RADNY GMINY CZERWONAK
Sławomir Olejniczak
os. Leśne 4H/32
62-028 Koziegłowy

INTERPELACJA

Dotyczy: projektu łącznika drogowego pomiędzy ul. św. Wojciecha a ul. Szkolną w Czerwonaku

Załącznik nr 1

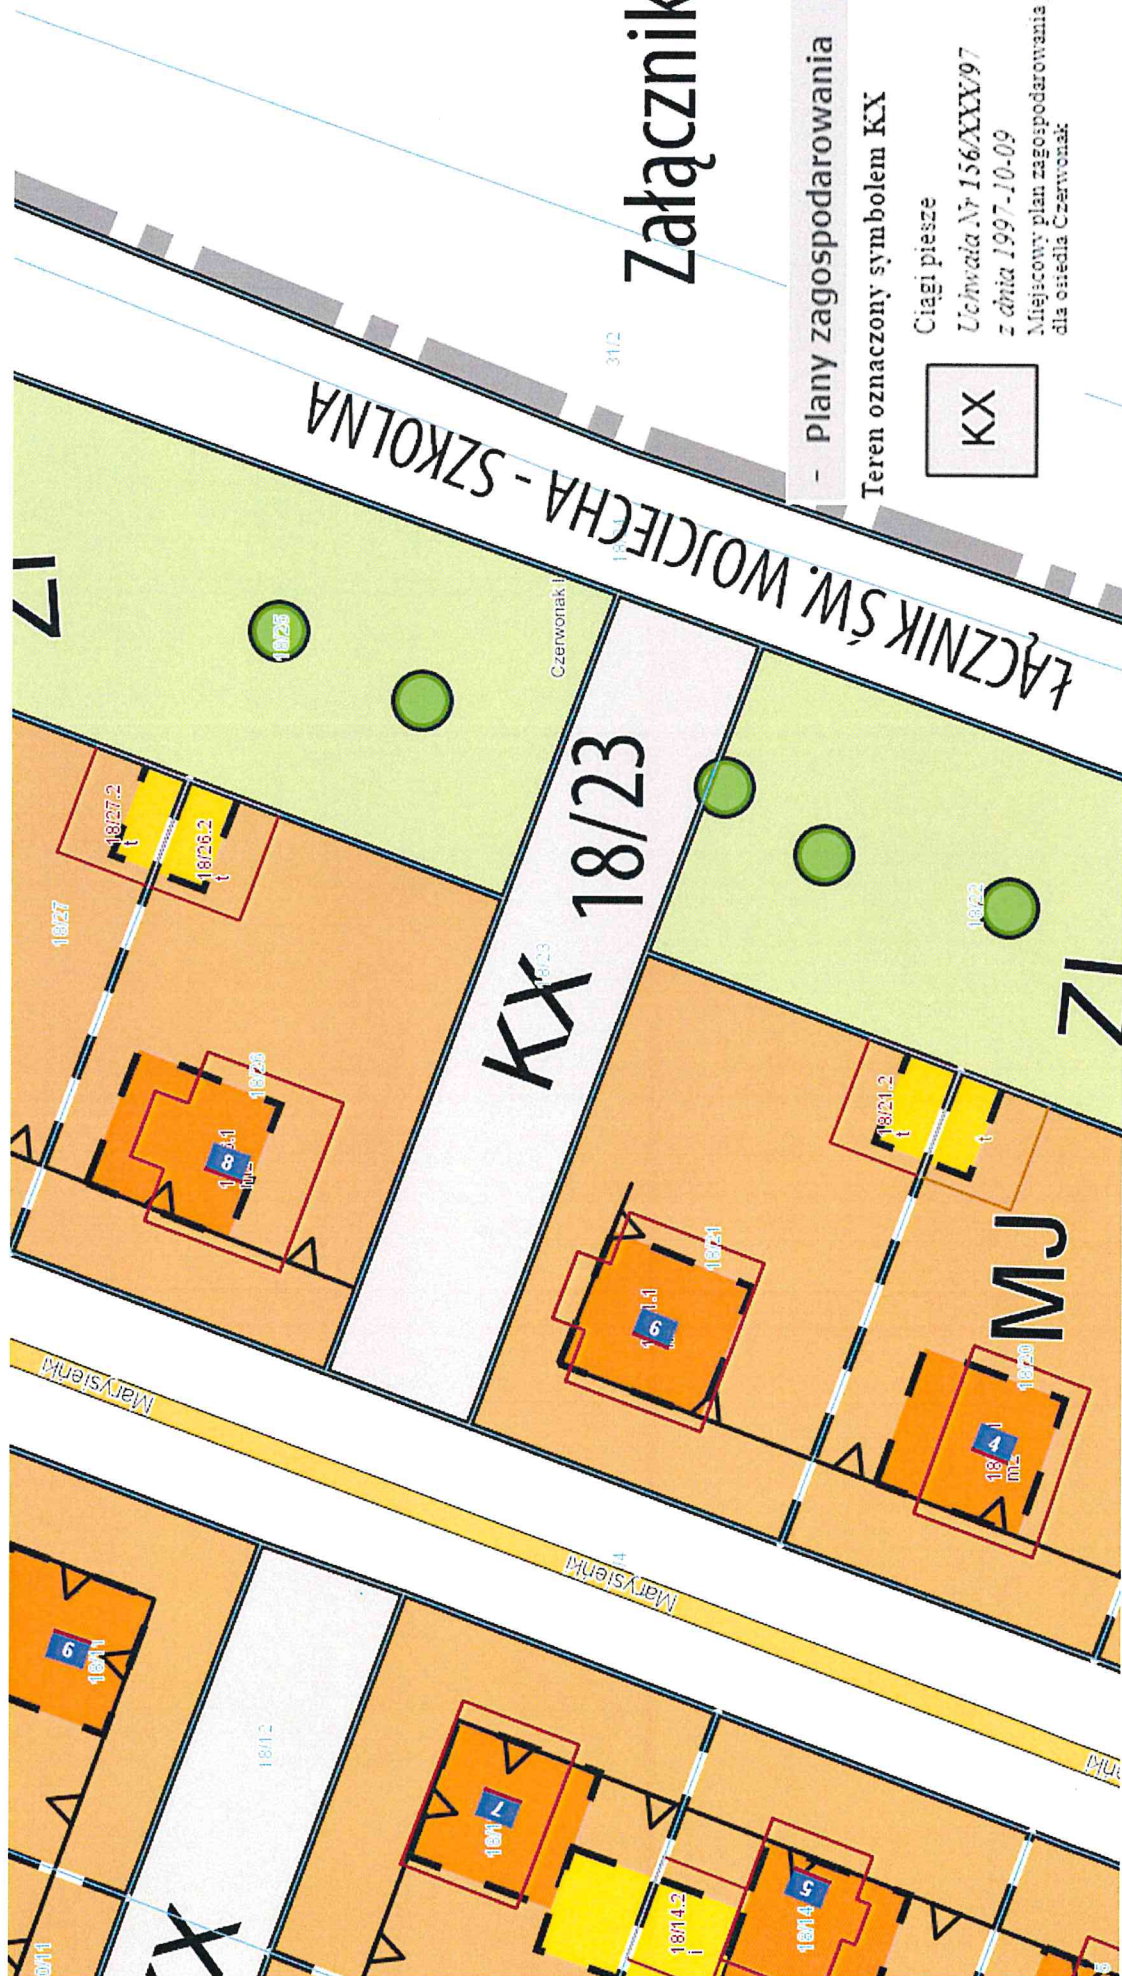
Rada Gminy Czerwonak w dniu 9.10.1997 uchwaliła plan zagospodarowania przestrzennego dla osiedla „Czerwonak” (załącznik nr 1). W planie tym działka 18/23 została oznaczona symbolem KX, czyli przeznaczono ją na ciąg pieszy. Na obszarze planu planowane jest w najbliższej przyszłości utwardzenie ul. Marysieńki poprzez budowę jezdni z kostki betonowej wraz z budową chodników, ścieżek, uporządkowaniem zieleni itp. Mapa do celów projektowych dla budowy ul. Marysieńki datowana na dzień 27.11.2018 została opracowana na podstawie konsultacji społecznych zakończonych w lipcu 2018 r. (załącznik nr 2). W planie tym działka 18/23 przeznaczona jest pod budowę chodnika o szerokości 5 m z pasami zieleni po obu stronach. Jest to zgodne z obowiązującym planem zagospodarowania przestrzennego.

Załącznik nr 2

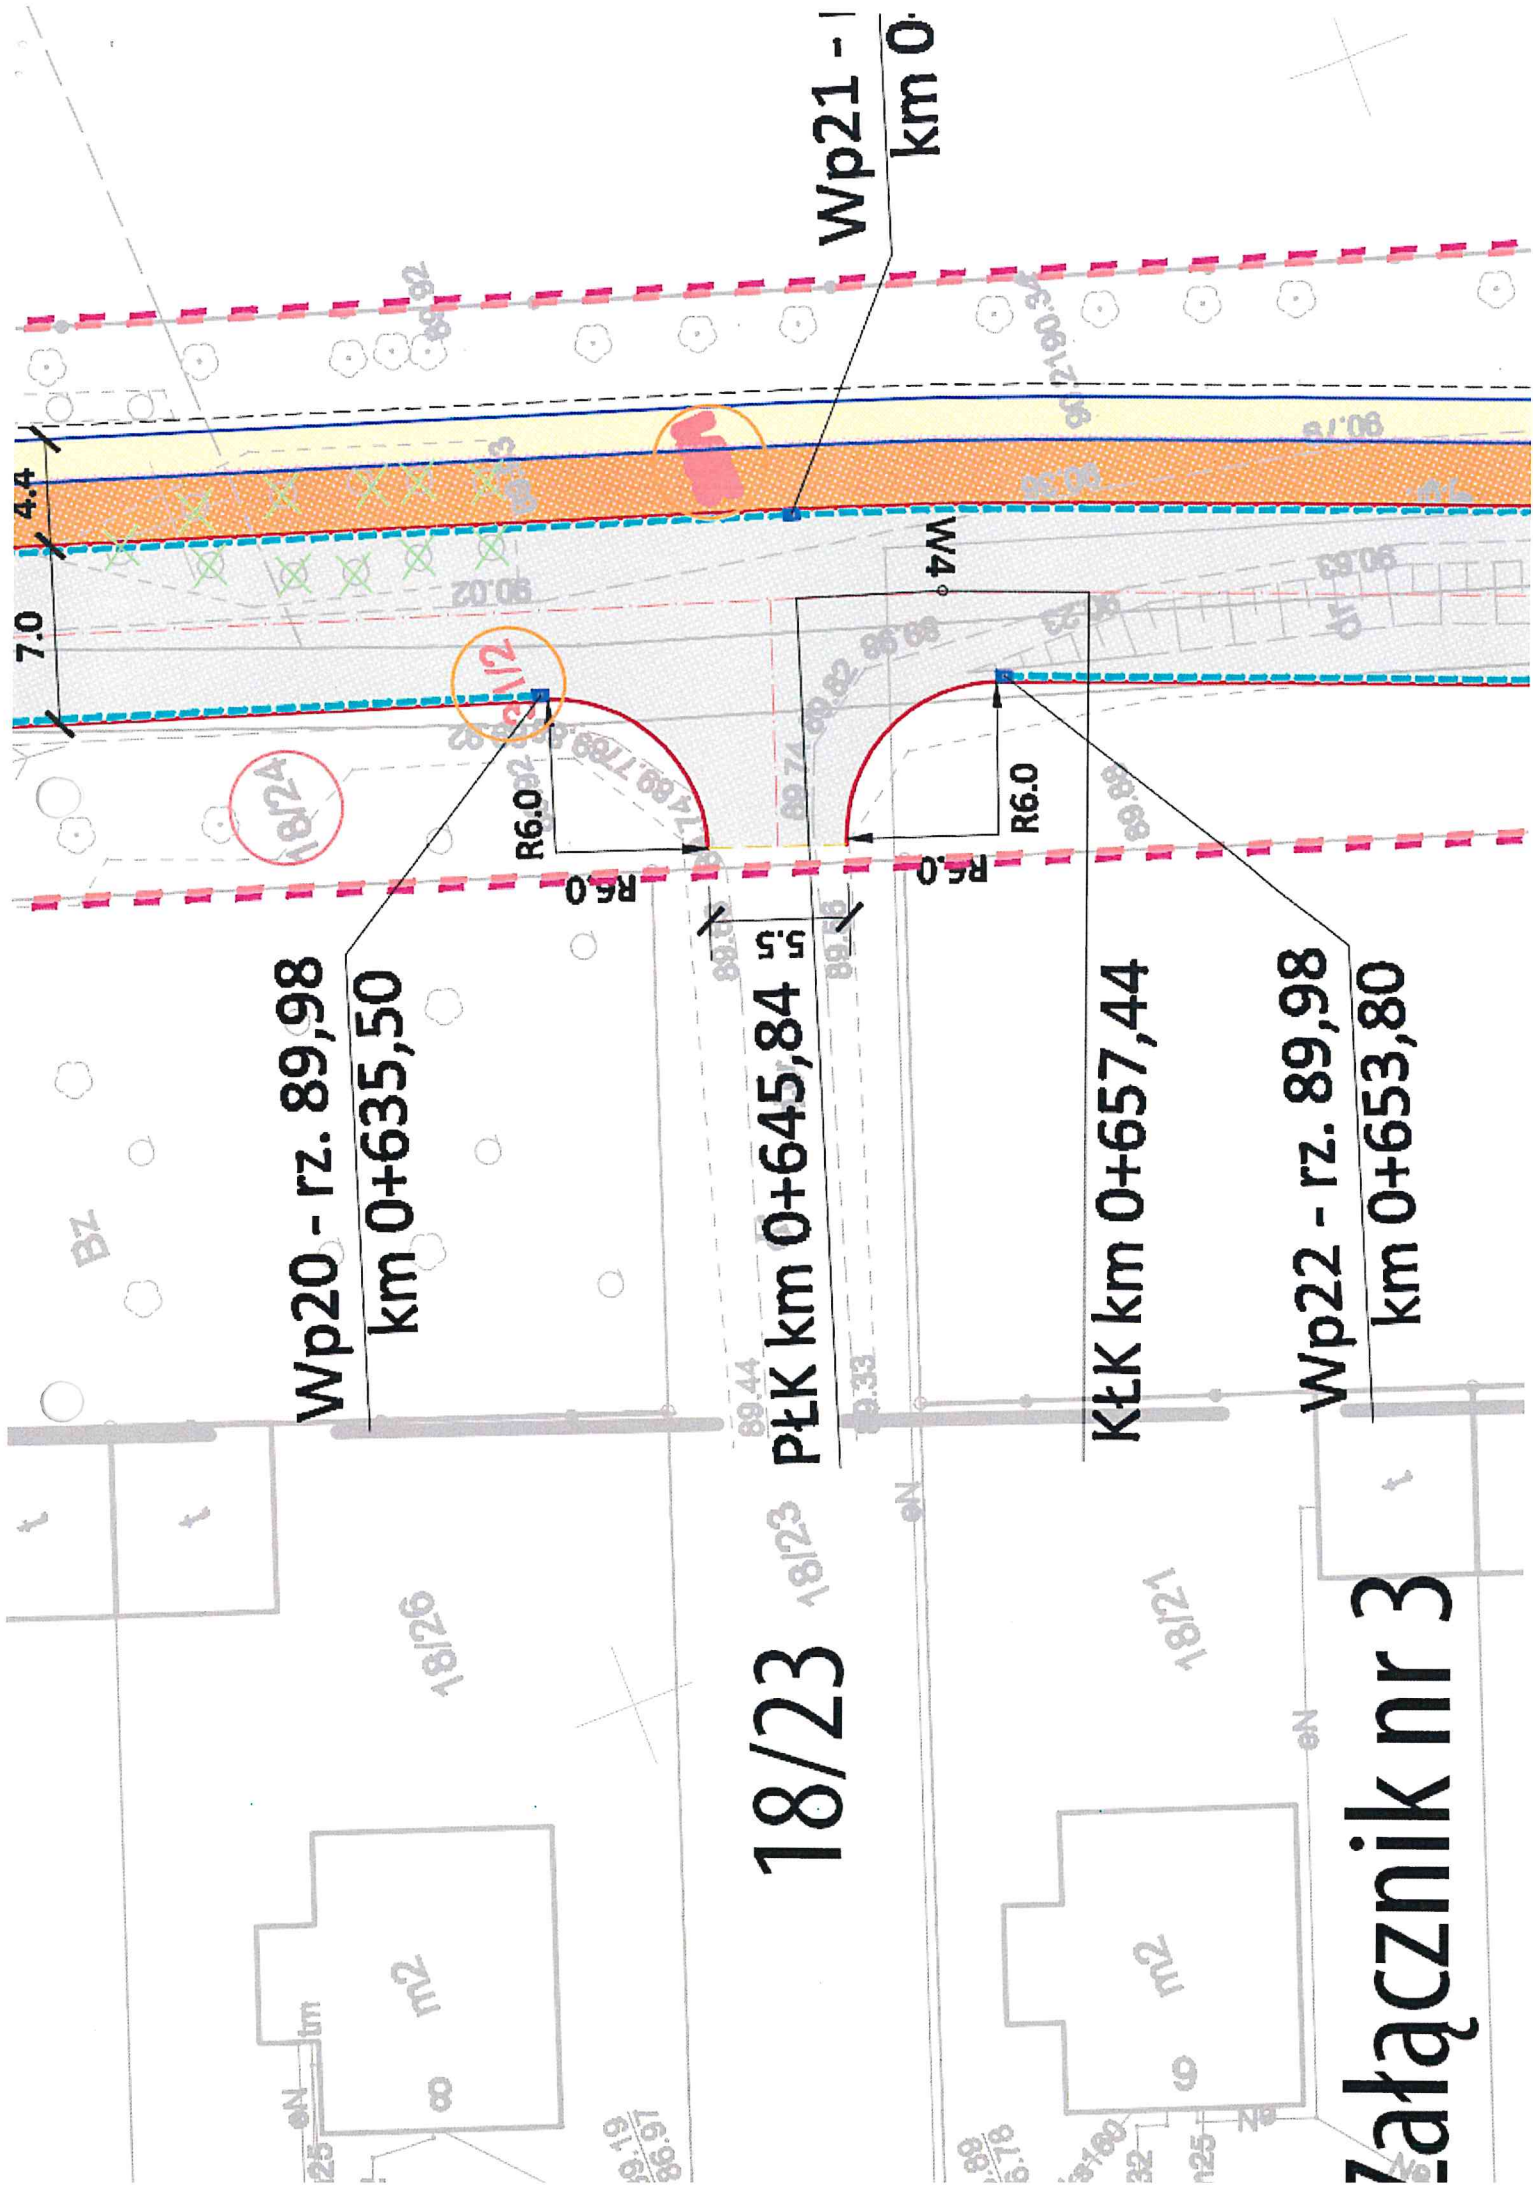
Plan orientacyjny dla budowy nowego „łącznika” załączono do Przedmiotu Opisu Zamówienia w postępowaniu przetargowym „WO.271.3.34.2018 Budowa połączenia drogowego pomiędzy ulicami Św. Wojciecha i Szkolną w Czerwonaku” w dniu 17.07.2018 (załącznik nr 3). W kilometrze 0+645 zaplanowano zjazd drogowy o szerokości 5,5 m na działkę 18/23 będącą łącznikiem z ul. Marysieńki. Zjazd ten jest już obecnie wykonany (załącznik nr 4). W związku z powyższym

granice projektów przebudowy ul. Marysieńki i budowy połączenia pomiędzy ul. Św. Wojciecha a Szkolną są ze sobą niespójne. Pozostawienie obecnego stanu będzie generowało ruch samochodowy poprzez działkę 18/23, która jest przeznaczona w planie zagospodarowania przestrzennego wyłącznie dla ruchu pieszego. Istniejące przejście jest wykorzystywane jako przejście dla pieszych - często z małymi dziećmi, wózkami oraz przez rowerzystów. Ruch samochodowy w tym miejscu stwarza ogromne niebezpieczeństwo dla pieszych ze względu na niewielką szerokość przejazdu (ok. 3 - 3,5 m). Przebudowa ul. Marysieńki i budowa ciągu pieszego będzie wymagała zatem dodatkowej korekty nowego łącznika poprzez usunięcie zjazdu w działkę 18/23 oraz budowę przejścia dla pieszych, co wygeneruje koszty, których można było uniknąć na etapie projektowym.

1. Proszę o wyjaśnienie przyczyn niespójności występującej na granicy projektów przebudowy ul. Marysieńki i budowy połączenia pomiędzy ul. Św. Wojciecha a Szkolną.
2. Czy istnieje możliwość modyfikacji projektu łącznika pomiędzy ul. Św. Wojciecha a Szkolną poprzez usunięcie zjazdu na działkę 18/23 (wykonanie krawężnika) i budowę w tym miejscu przejścia dla pieszych jeszcze tym roku?
3. W przypadku braku możliwości usunięcia zjazdu na działkę 18/23 proszę o ustawienie słupków ograniczających ruch samochodowy na tej działce od strony nowego łącznika.
